2026/08/25

MEQI-50&63 外形加大暨 LC 配件變更

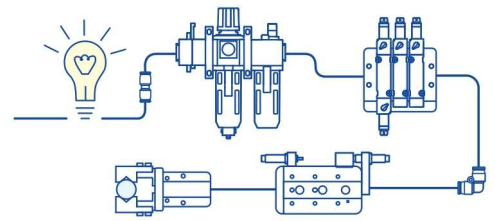
前、後端零件外形微幅加大，即使未搭配 LC 配件，亦可直接安裝於客戶設備不干涉缸管。LC 配件同步調整外形設計，確保不影響原有客用尺寸。

a. 外觀尺寸變更如附件。

b. 新外形 MEQI-50/63 必須搭配新 LC 配件，無法使用舊 LC 配件。

設變前	設變後
MEQI-50	直結 X=64, Y=64, LT=14	直結 X=65, Y=65, LT=12.5
	轉折 X=64, Y=64, L3=32, L5=142.5	轉折 X=65, Y=65, L3=32.5, L5=144
